MANIFESTAÇÃO

PREGÃO ELETRÔNICO Nº 32/2025

Parecer técnico referente ao recurso impetrado pela empresa DRIVE A INFORMÁTICA LTDA.

Figura 1 - Equipamento SKU S1D07A

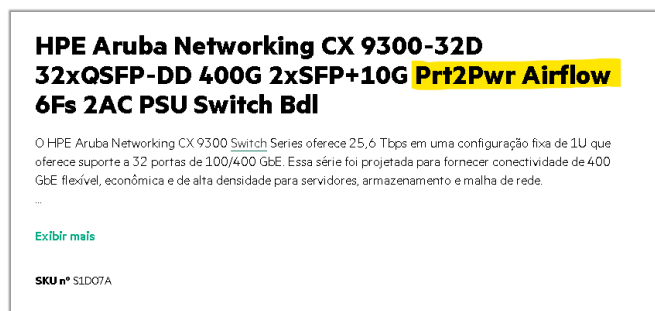
No que se refere ao fluxo de ar dos switches, o TR estabelece no item I.1.3, VII que a direção do fluxo deve ser obrigatoriamente da parte **traseira para a frontal (Rear-to-Front)**. A análise técnica do SKU S1D07A indicado pela DRIVE A revelou tratar-se de equipamento com fluxo de ar invertido (Front-to-Back), conforme demonstrado na Figura

1. Esta divergência constitui vício material insanável, pois a instalação de fluxo invertido em um ambiente projetado para fluxo padrão resultaria em superaquecimento e riscos operacionais severos ao Data Center.
